PARECER DE VISTAS

PA/Nº 16416/2017/001/2018 - Classe 5 - SUPPRI

Vale S.A. - Projeto Capanema a Umidade Natural

PARECER ÚNICO Nº 0523375/2020

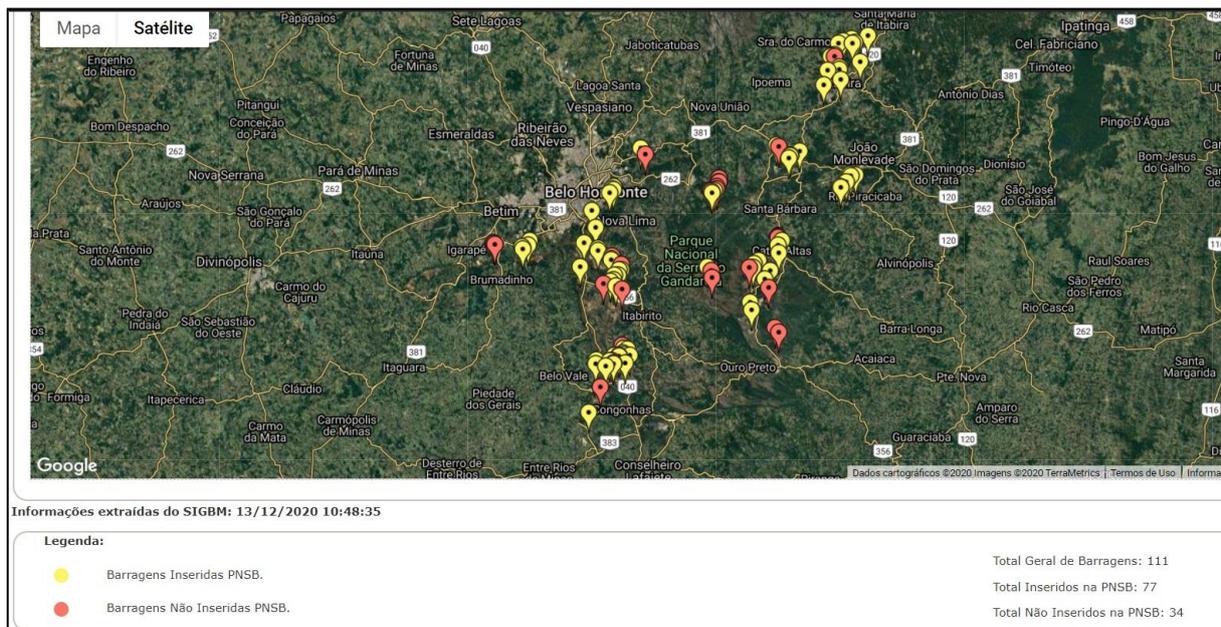
No entanto, **o parecer único da SUPPRI não considerou a questão do critério locacional estabelecida pela DN 217/17** e consta nesse

Assim, **o PA/Nº 16416/2017/001/2018 ora foi analisado em conformidade com a DN 217/17**, como em relação aos códigos das atividades estabelecidas a partir do enquadramento de acordo com os critérios estabelecidos nessa norma, **ora foi analisado em conformidade com a DN 74/04**, que não estabelecia critérios locacionais para a determinação da modalidade de licenciamento, sendo provavelmente essa a razão do PARECER ÚNICO Nº 0523375/2020 não ter tratado dessa questão.
